**INFORME DE HITO DE CONTROL
N° 1416-2024-CG/APP-SCC**

**PROYECTO DE INVERSIÓN: "CREACIÓN SERVICIO
EDUCATIVO ESPECIALIZADO PARA ALUMNOS DE
SEGUNDO GRADO DE SECUNDARIA DE EDUCACIÓN
BÁSICA REGULAR CON ALTO DESEMPEÑO
ACADÉMICO DE LA REGIÓN ANCASH"**

**HITO DE CONTROL N° 1 – REVISIÓN DEL ESTADO SITUACIONAL
DE AVANCE DE OBRAS Y EVALUACIÓN DE LA "SUSPENSIÓN
DEL PLAZO DE EJECUCIÓN DEL CONVENIO DE INVERSIÓN"
POR LLUVIAS.**

Figura N° 01: Paralización de obras de red subterránea de Media Tensión frente al COAR Ancash

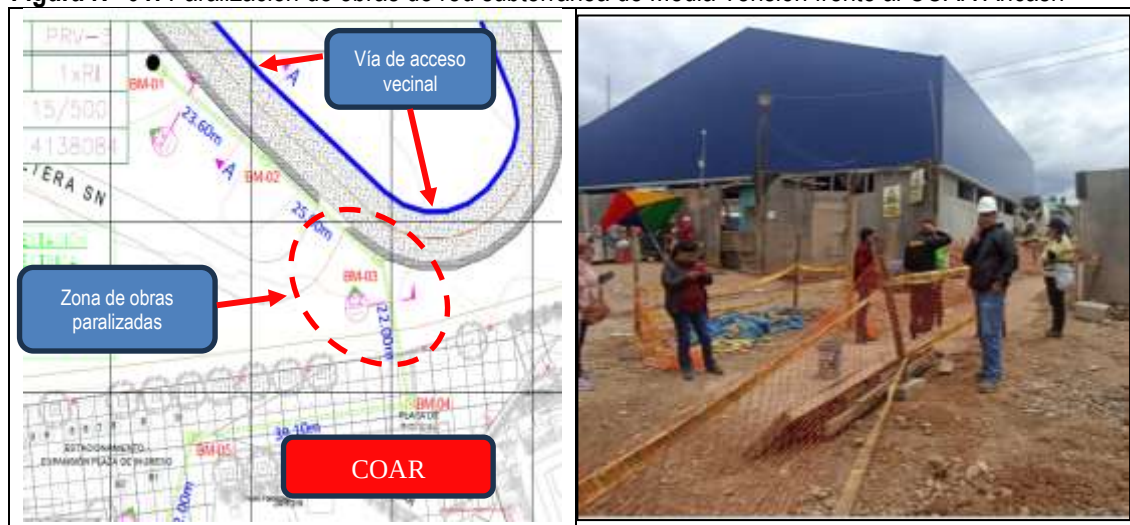
(...) “nos constituimos al lugar observando una excavación de unos 30 metros aprox.(...) vino los representantes de la comunidad campesina de Catac, quienes paralizaron la obra manifestando que a quien le habían pedido la autorización para realizar dichos trabajos ya que estos terrenos comunales son propiedad de la Comunidad.” (...)
